ENQUÊTE PUBLIQUE
relative au projet de travaux
sur le pont-rail de l'étier Malor
communes de GUÉRANDE, LA BAULE ESCOUBLAC
et LE POULIGUEN

RAPPORT
du COMMISSAIRE ENQUÊTEUR

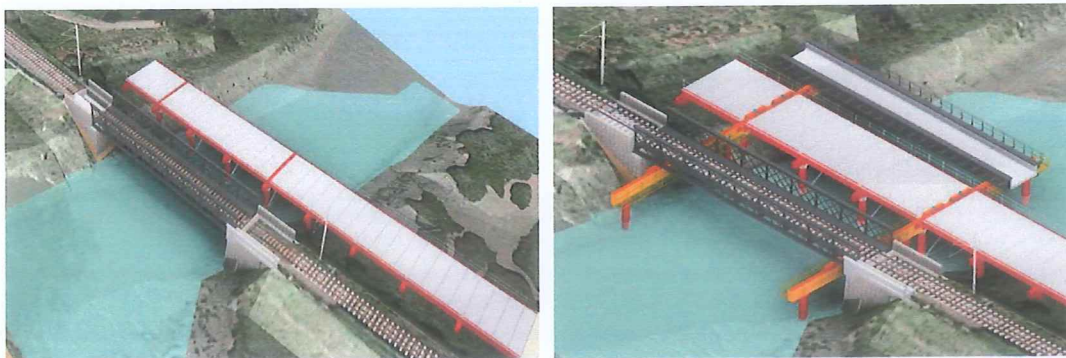
2 – ce qui est modifié par rapport au pont existant et qui va dans le mauvais sens
Considèrent que la réduction du tirant d'air sous le pont (environ 20 cm) rend le pont projeté plus vulnérable que l'ouvrage actuel face au risque de tempête avec surcote.

Cependant, MM COMPARET et HUCHET signalent que le nouveau pont-rail risque d'être submergé en cas de tempête importante type Xynthia en raison de la hauteur de la digue. Cette notion ne semble pas clairement expliquée dans le dossier. Une étude technique complémentaire semble utile.

« Le projet prévoit le remplacement du tablier actuel, à pose de voie directe, par un tablier moderne à pose de voie ballastée. Le choix de la pose de voie ballastée résulte d'une analyse des facteurs du site avec entre autres le dimensionnement de l'ouvrage, le volume de trafic et la vitesse d'exploitation. Il est vrai que ce futur ouvrage sera plus bas que l'actuel. Cependant, ce nouvel ouvrage à 4,63m NGF respecte la hauteur libre fixée par le gestionnaire du cours d'eau et les prescriptions du Plan de Prévention des Risques Littoraux (PPRL) à 4,60m NGF (prise en compte du niveau de l'étier durant une submersion échéance 2100 et un niveau Xynthia + 60 cm). »

Il est à noter que, dans l'étude environnementale, il est effectivement question de risque fort d'immersion du pont-rail par une marée de type Xynthia + 20.

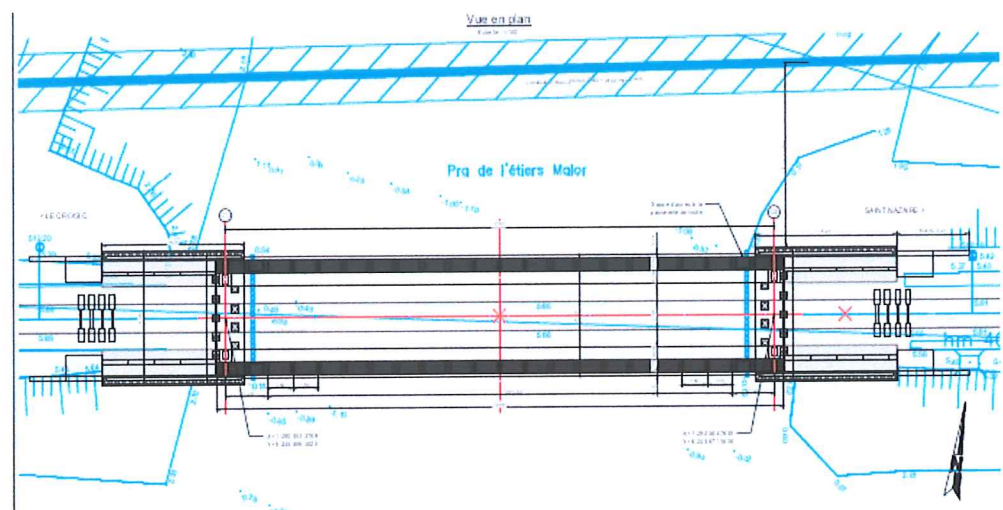
- la position de la conduite d'eau potable PEHD Ø 400 (Cap Atlantique) n'apparaît pas précisément sur les plans et aucune prescription particulière n'est décrite.

Indiquent qu'il faut bien noter que toutes les solutions seront impactées par la présence de la conduite et des chambres béton sur chacune des rives.

« Cette canalisation a bien été prise en compte, elle apparaît sur les plans marchés (cf. plan DCE ci-dessous).

L'implantation de cette dernière a été fournie par la SAUR lors de la DICT. Il est prévu au projet, par sécurité, une aire d'imprécision de 3m le long de part et d'autre de cette canalisation.

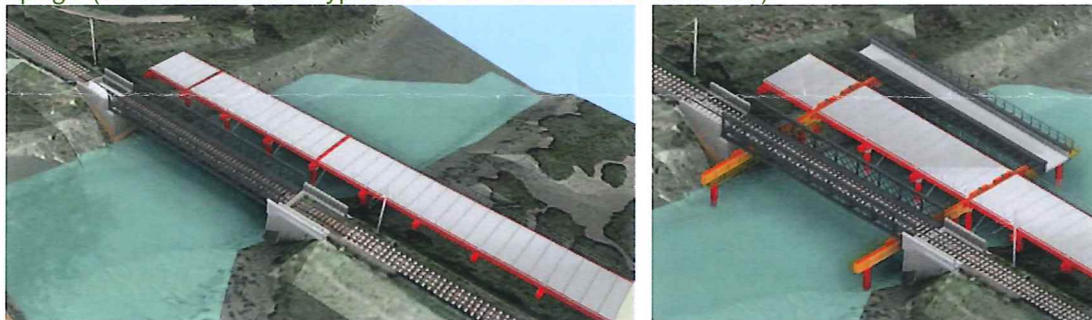
2 – ce qui est modifié par rapport au pont existant et qui va dans le mauvais sens
Considèrent que la réduction du tirant d'air sous le pont (environ 20 cm) rend le pont projeté plus vulnérable que l'ouvrage actuel face au risque de tempête avec surcote.
Constatent que le dessous du futur ouvrage serait plus bas que le dessus des digues et également plus bas que l'ancien pont.

Le projet prévoit le remplacement du tablier actuel, à pose de voie directe, par un tablier moderne à pose de voie ballastée. Le choix de la pose de voie ballastée résulte d'une analyse des facteurs du site avec entre autre le dimensionnement de l'ouvrage, le volume de trafic et la vitesse d'exploitation.

Il est vrai que ce futur ouvrage sera plus bas que l'actuel. Cependant, ce nouvel ouvrage à 4,63m NGF respecte la hauteur libre fixée par le gestionnaire du cours d'eau et les prescriptions du Plan de Prévention des Risques Littoraux (PPRL) à 4,60m NGF (prise en compte du niveau de l'étier durant une submersion échéance 2100 et un niveau Xynthia + 60 cm).

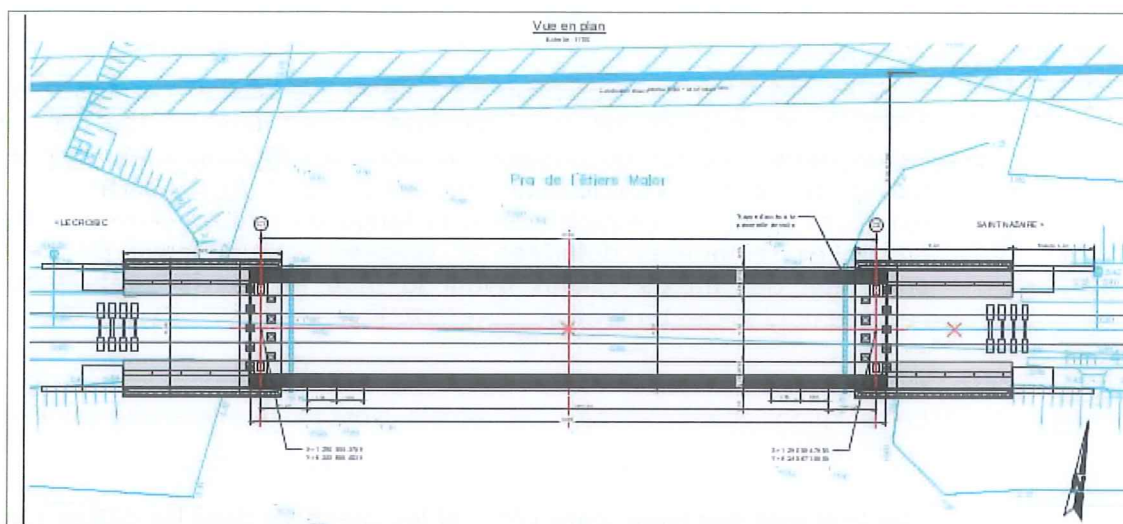
- la position de la conduite d'eau potable PEHD Ø 400 (Cap Atlantique) n'apparaît pas précisément sur les plans et aucune prescription particulière n'est décrite.

Indiquent qu'**il faut bien noter que toutes les solutions seront impactées par la présence de la conduite et des chambres béton sur chacune des rives.**

Cette canalisation a bien été prise en compte, elle apparaît sur les plans marchés (cf. plan DCE ci-dessous).

L'implantation de cette dernière a été fournie par la SAUR lors de la DICT. Il est prévu au projet, par sécurité, une aire d'imprécision de 3m le long de part et d'autre de cette canalisation.
